日本機械学会 発電用原子力設備規格 設計・建設規格 (JSME S NC1-2020)、材料規格 (JSME S NJ1-2020)、溶接規格 (JSME S NB1-2020) 及び設計・建設規格 事例規格 発電用原子力設備における「応力腐食割れ発生抑制に対する考慮」(JSME S NC-CC-002 (改定)-2) に関する技術評価書 (案)

(第2分冊)

原子力規制委員会

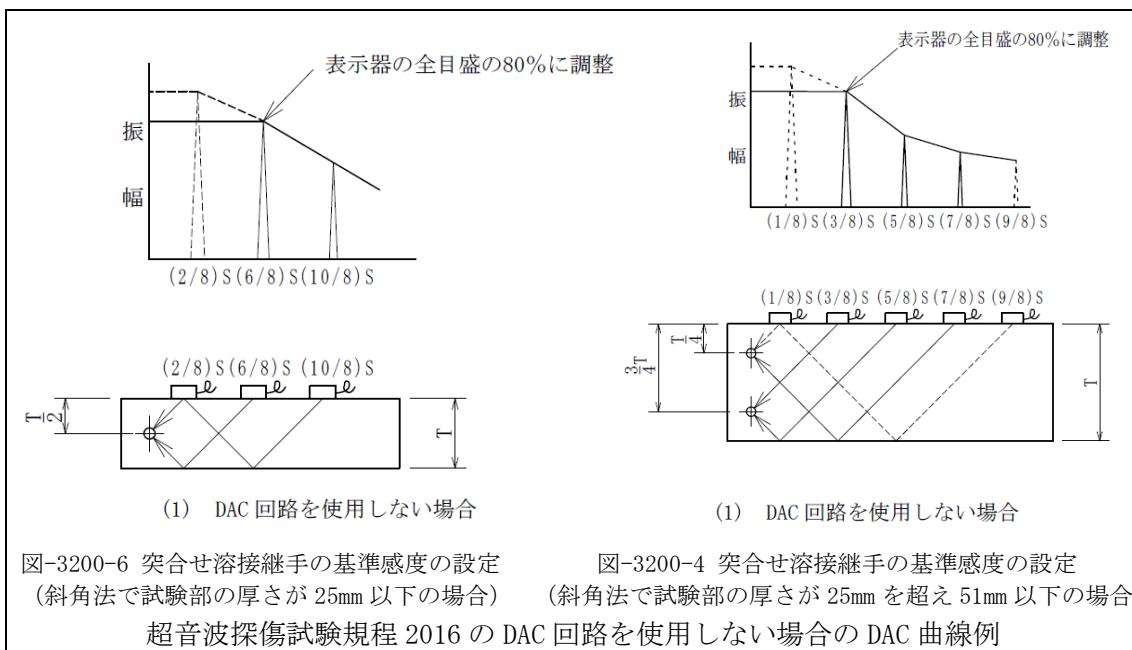
また、「図 GTN-3253-1 鋳造品の場合の感度校正方法(DAC 回路を使用しない場合)」の「①厚さが 25mm 以下の場合」における $1/4S$ 及び「②厚さが 25mm を超える場合」における $1/8S$ のエコーを実線ではなく破線で表示している意味について、日本機械学会は、次のように説明している⁴¹。

「図 GTN-3253-1 鋳造品の場合の感度校正方法(DAC 回路を使用しない場合)」のエコーと DAC 曲線の引き方を見直すよう要望する。

解説図 PVB-3111-1

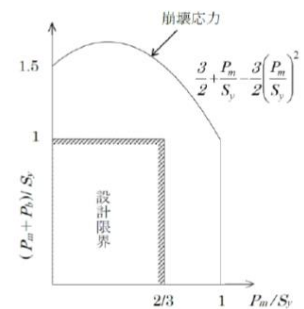
一方、技術基準規則及び技術基準規則解釈の設計条件における一次応力強さは上図の(a)に示す応力分布であり、(b)及び(c)の応力分布は設計条件以外でのものと考えられる。解説の適切性について、日本機械学会は、次のように説明している⁷¹。

解説図 PVB-3111-1 は、設計条件の場合とそれ以外の場合が分かるよう、解説の記載を充実させることが望まれる。

解説 PVB-3111 の 1. (3)は、引張応力 P_m と曲げ応力 P_b が同時に作用した場合に全断面が塑性する崩壊応力に対して、設計条件の設計限界をどのような安全マージンで設定しているか (解説図 PVB-3111-2 参照) を解説しているものです。ご指摘の部分は崩壊応力について解説している部分であり、設計条件に対して塑性を許容するという意図の記載ではありません。

解説図 PVB-3111-1 は「設計条件」の許容応力強さを示した図ではなく、 S_y と崩壊応力との関係を示しており、解説図 PVB-3111-1 に対し、ご指摘の「設計条件の場合とそれ以外の場合」等に分けて記載するというものではありません。

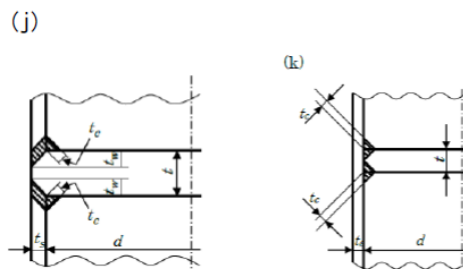
取付け方法(i)の形状は「ケーシングの平板部がケーシングの端に突合せ溶接され、ケーシングの平板部の一部がケーシングにはまり込んで溶接の裏当て金の作用をする場合」とされているが、下図の溶接部を突合せ溶接とすることの適切性について、日本機械学会は、次のように説明している⁸⁶。

「表 PMC-3410-1 K の値」の取付け方法(i)の図の溶接部は突合せ溶接ではなく、誤解を招く可能性があり、妥当とは判断できない。

PMC-3410(i)の図中の溶接部を指すために“突合せ溶接”という表現を用いてありますが、単に“溶接”と表現するのと同義です。容器及び配管と同じ表現としております。

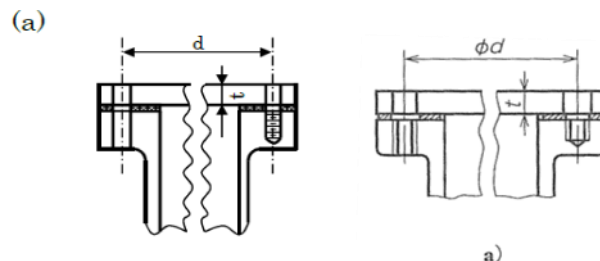
「PMD-3720 さらに形ケーシングカバー取付けフランジ」において、(3)の「M、B、C 及び P : PMD-3720 (2) a 及び b に定めるところによる」は下線部が「PMD-3720 (2)」ではないか、との指摘について、日本機械学会は、次のように説明している⁹⁰。

「PMD-3720 (2) a 及び b に定めるところによる」は「PMD-3720 (2) に定めるところによる」に修正することを要望する。

誤記ではありませんが、(2)の中で a 及び b と限定する理由がないことから、今後改定を検討します。

(a-2)「表 PVC-3310-1 K の値」等の(c)

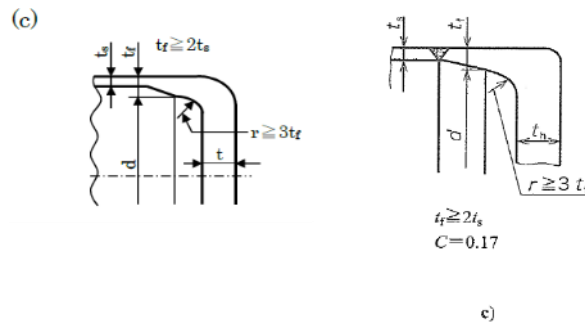
「表 PVC-3310-1 K の値」等の(c)の形状(下図(左): 絞り出しハブ付き平板)は内径 d の部分の勾配線と半径 r の曲線の間に厚さ t_f の平行部が存在する形で示されているが、JIS B 8265(2017)「压力容器の構造—一般事項」の「附属書 E.3.6 平鏡板及び平板の計算厚さ」c)に示す図(下図(右))は当該平行部が連続している。

「表 PVC-3310-1 K の値」等の(c)、JIS B 8265(2017)「压力容器の構造—一般事項」の「附属書 E.3.6 平鏡板及び平板の計算厚さ」c)に示す図及び ASME Code Sec. III Figure NC-4243.1-1 の図は、同じ内容を示しているが、「表 PVC-3310-1 K の値」等の(c)は傾斜がなめらかでないことを示しているともとれることから、「表 PVC-

3310-1 K の値」等の(c)の図を修正することを要望する。

当該形状は ASME B&PV Code Section III Figure NC-4243.1-1 の規定と整合をとったものです。

JIS B 8265 の図 E.8 c) は、傾斜が R に接する形で接続しているように見えますが、連続であることは要求しておらず、PVC-3310 の図(c)と同じく Tangent Line で接続しているようにも取れるため、同等の図と判断します。

当該形状は ASME B&PV Code Section III Figure NC-4243.1-1 の規定と整合をとったものであり、形状に関する厚さの規定はご指摘の通り「表 PVC-3310-1 K の値」(c)の厚さの規定は ASME Sec. III Fig. NC-3325-1(b-1)が相当します。JIS だと JIS B 8265:2017 図 E.8- c)が相当します。現状の規定で問題ないと考えます。

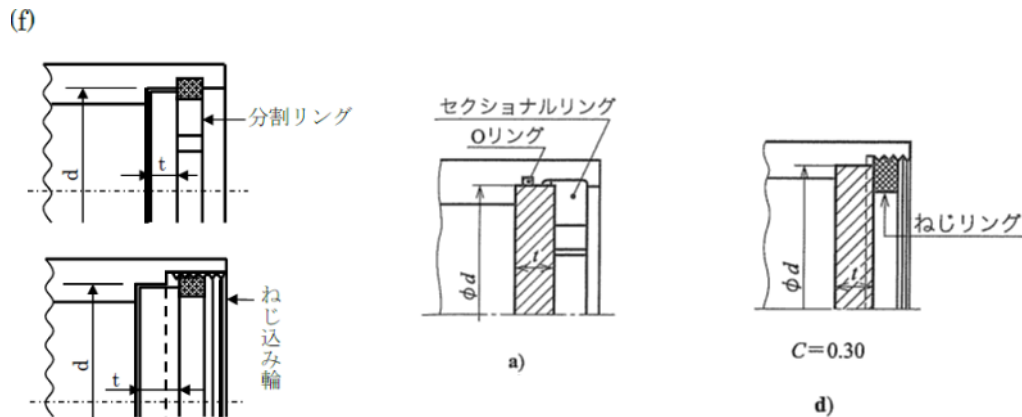
ASME Code Sec. III (2011a) の NC-3325 及び Fig. NC-3325-1 (b-2) に規定されている形状は、平板外径の角部が丸みを有しているが、「表 PVC-3310-1 K の値」等の(d)の形状は同部が直角であり、異なっている。形状と式の適切性について、日本機械学会は、次のように説明している⁹⁶。

「表 PVC-3310-1 K の値」等の(d)の形状は、平板外径の角部が直角であり、応力が集中することになるため、図としては適切ではない。ASME Code Sec. III Fig. NC-3325-1 (b-2) に規定されている形状を参考に、平板外径の角部が丸くなるよう図を修正することを要望する。

(PVC-34) 式では平板外径の角部の形状を規定しておりません。表 PVC-3310-1 (d) の図示として適切な記載については、今後検討します。

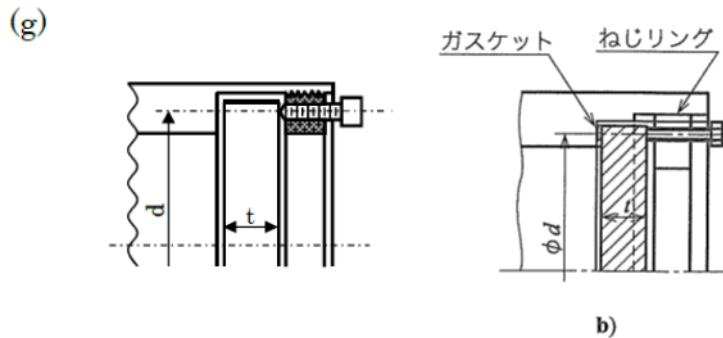
「表 PVD-3310-1 K の値」(f) の図は重ね溶接継手であるが、溶接部の設計を規定した「PVD-4111 継手区分 A 及び B の溶接部」には重ね溶接継手については規定されていない。「表 PVD-3310-1 K の値」に (f) の図を規定する理由について、日本機械学会は、次のように説明している¹⁰⁰。

「表 PVD-3310-1 K の値」(f) の図の重ね溶接継手は継手区分 B に該当すると思われるが、「PVD-4111 継手区分 A 及び B の溶接部」に規定する設計と同等以上の効果が得られることを、日本機械学会は、次のように説明している¹⁰¹。

「表 PVD-3310-1 K の値」(f) の重ね継手部における「PVD-4110 クラス 3 容器の溶接部の設計」の「これと同等以上の効果が得られる溶接方法」(完全溶込み溶接による突合せ両側溶接又は突合せ片側溶接) とは何かを明確にすることを要望する。

GNR-2120 (9) にて 2) 容器の胴に平板を接続する接手および 4) 管に平板を接続する継手は継手区分 C と規定しております。「表 PVD-3310-1 K の値」(f) は平板が胴又は管に取り付けられる構造であり、継手区分 C に該当します。

(a-6)「表 PVC-3310-1 K の値」等の (h)

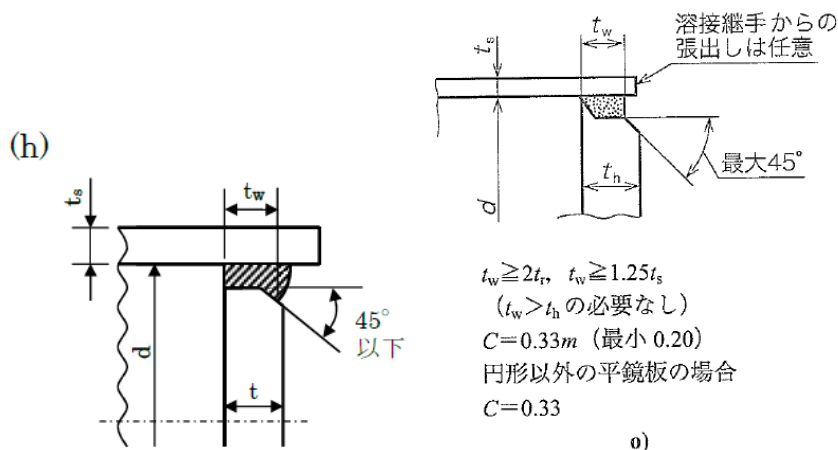
JIS B 8265(2017)「圧力容器の構造—一般事項」の図（下図（右））には、胴又は管の先端部について「溶接継手からの張出しは任意」の記載があり「図 PVC-4212-2 クラス 2 容器 継手区分 C の構造」(8)にも「溶接部よりの出張りの有無は任意」とあるが、「表 PVC-3310-1 K の値」等の (h) の図（下図（左）：完全差込みレ形継手平板）にはない理由について、日本機械学会は、次のように説明している¹⁰⁴。

ASME Code Sec. III に示す図 (Fig. NCD-3325-1(g)) は、クラス 3 機器に限定しており、平板をのど厚 t_w の溶接部表面から最大 45° の勾配を設けてもよいと読める一方で、「表 PVC-3310-1 K の値」等の (h) の溶接部は溶接の開先角度（ベベル角）を 45° 以下としていることから整合していない。開先角度の引き出し線位置を修正しない理由及び「図 PVC-4212-1 クラス 2 容器継手区分 C の構造」(8)に合わせて図の整合を図る点について、日本機械学会は、次のように説明している¹⁰⁵。

「溶接継手からの張出しは任意」の記載については、規格内で整合を図るように検討することを要望する。

当該形状は ASME (Figure NCD-3325-1 sketch (g)) に規定された形状と整合しています。また、溶接継手からの張出しについては図中で明確に張出しており、記載が無くとも問題はないと考えます。

開先角度（ベベル角）の設け方については、ASME および JSME いずれも同様の内容と考えるため、整合しており問題ないと考えます。また、溶接継手からの張出しについては、「図 PVC-4212-1 クラス 2 容器継手区分 C の構造」(8)と整合を図るように、今後検討します。

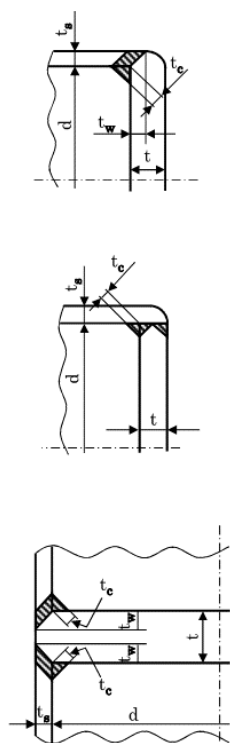
ベベル角及び t_w 寸法の規定とは関係の無い「表 PVC-3310-1 K の値」等の(j)の 2 つ目の図には、新しく分類番号を割り振ることを要望する。

NC-3358. 3(e) (1) (-a)は、ベベル角が 45 度以下の場合であり¹¹⁰、NC-3358. 3(e) (1) (-b)は、ベベル角が 45 度を超える場合である。(j)の形状における規定の(1)と(2)の違いは、(平板が鍛造品であるかないかを除けば)ベベル角が 45 度未満の場合の t_w 寸法(平板の開先深さに相当)が、ベベル角が 45 度以上の場合の寸法の 1/2 としている点である。必要な t_w 寸法が開先のベベル角によって変わるというのは論理的でないことから、見直しを要望する。

「表 PVC-3310-1 K の値」等の(j)の形状(下図(左)の 3 種類: 上から順に、ハブなし完全溶込み継手平板、差込み K 形継手平板、隔離式ハブなし完全溶込み継手平板)は、JIS B 8265(2017)「圧力容器の構造—一般事項」の「附属書 E. 3.6 平鏡板及び平板の計算厚さ」f)、g)、j)に示す図(下図(右))に相当する。

図 PMC-3340-1 ケーシングの各部形状
(一部)

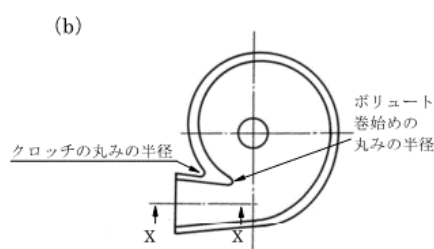
「図 PMC-3340-1 ケーシングの各部形状」に示す「クロッチの丸みの半径」はポンプケーシング外面での丸みの半径であるが、「図 PMC-3330-1 吸込み及び吐出口部分の厚さの規定範囲」に示す r 寸法の決め方は計算上必要な厚さ t の二点鎖線の交点部の丸みである。

図 PMC-3340-3 軸垂直割り軸対称ケーシングをもつ多段ポンプのケーシングボルト回りの形状

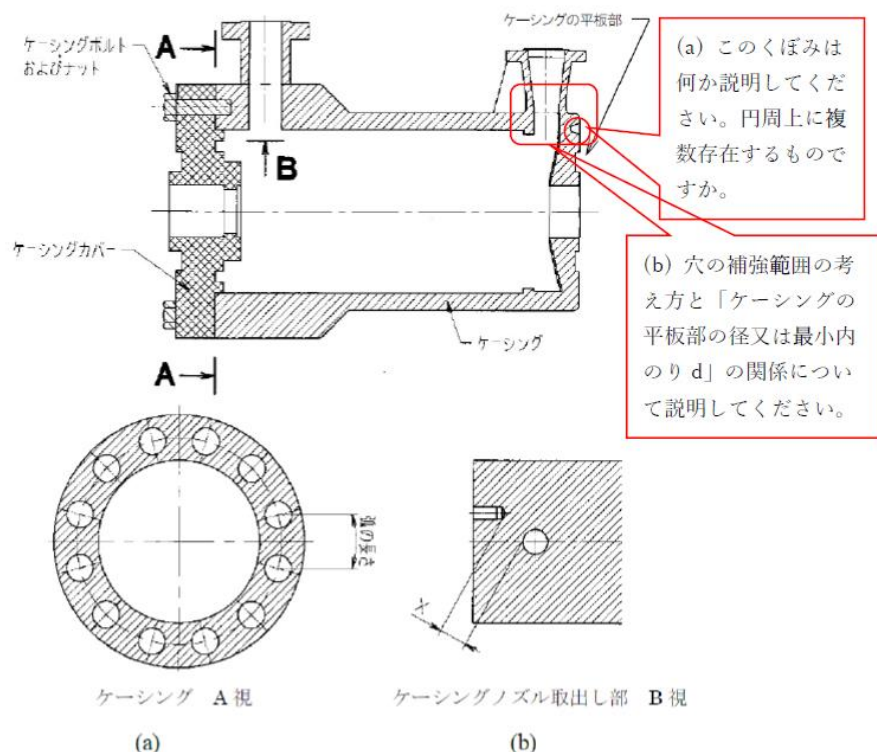
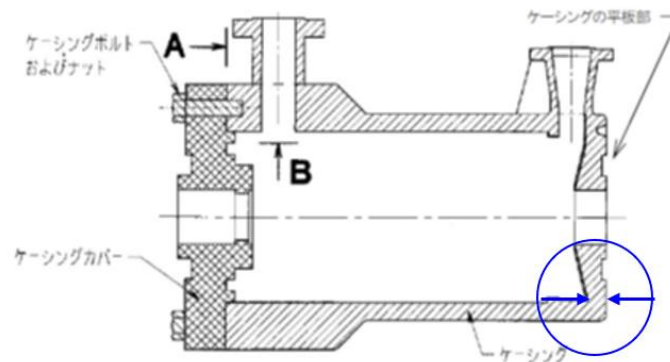
「図 PMC-3340-3 軸垂直割り軸対称ケーシングをもつ多段ポンプのケーシングボルト回りの形状」に示す「ケーシングの平板部」における厚さ t の採り方及び、下図の質問事項について、日本機械学会は、次のように説明している¹²⁸。

「図 PMC-3340-3 軸垂直割り軸対称ケーシングをもつ多段ポンプのケーシングボルト回りの形状」において、「ケーシングの平板部」の中で最も薄い箇所の肉厚とはどこか、及び寸法の採り方について、日本機械学会は、次のように説明している¹²⁹。

「くぼみの様に見えるケーシングと平板の溶接部」について、完全溶込み溶接のようには見えない。溶接部のこの部分の形状について、日本機械学会は、次のように説明している¹³⁰。

図 PMC-3340-3 のケースにおいては以下の青の矢印で示した場所になります。

図 PPC-4010-6 クラス 2 配管 管又はネックリングにベローを取り付ける継手の溶接部

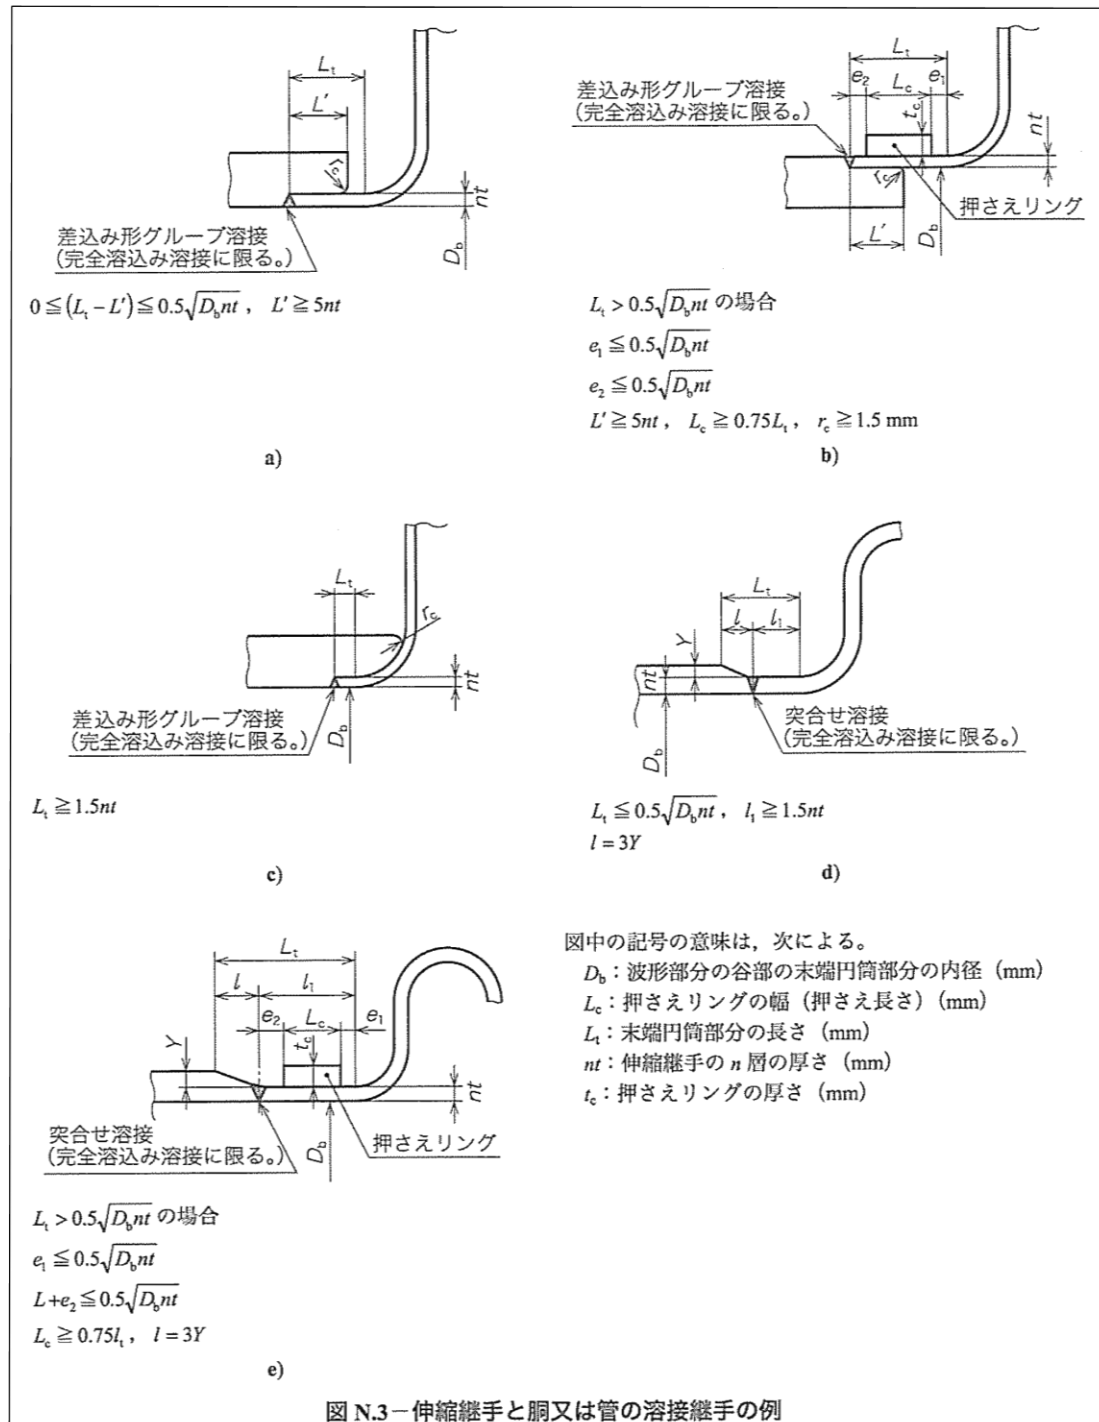
「図 PPC-4010-6 クラス 2 配管 管又はネックリングにベローを取り付ける継手の溶接部」に示す(2)及び(4)の図は、管又はネックリングの外側にベローが取り付けられる構造のため、内圧により接合部を引き裂くような力が作用する。

特に内圧の作用を考慮すべき大口径の伸縮継手にあつては(1)、(3)を適用するものと考えております。一方で、比較的内圧の作用が小さな小口径のフレキシブルチューブ等にあつては、溶接施工上内側に溶接することは困難であり、(2)、(4)のタイプの溶接部を適用していると認識しております。口径や内圧等の条件を考慮してどちらのタイプを選定するかは規格使用者が適切に判断すべきものと考えます。

また、図 PPC-4010-6(2)に押さえリングの記載はありませんが、これは ASME B&PV Code Sec. III Fig. NC-4810(c)-1 でも同様であり、ASME 規格と整合しているものと考えています。

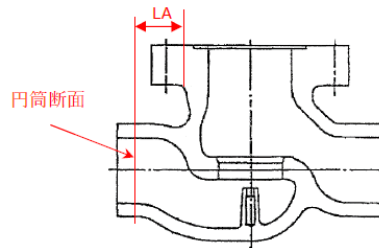
「図 VVB-3330-1 応力評価における金属部の厚さ、断面係数及び極断面係数」において、弁の 5 断面の一つ(下図)の A-A 断面は下半分が円筒形の一様断面形状に作図されていない。このような断面に極断面係数を適用する妥当性について、日本機械学会は、次のように説明している¹⁶⁹。

利用者に誤解を与えないよう「図 VVB-3330-1 応力評価における金属部の厚さ、断面係数及び極断面係数」を適切なものに修正することについて、日本機械学会は、次のように説明している¹⁷⁰。

実際の玉形弁の形状は下図の通り、A-A 断面は円筒形の一様断面形状となるよう設計されています。
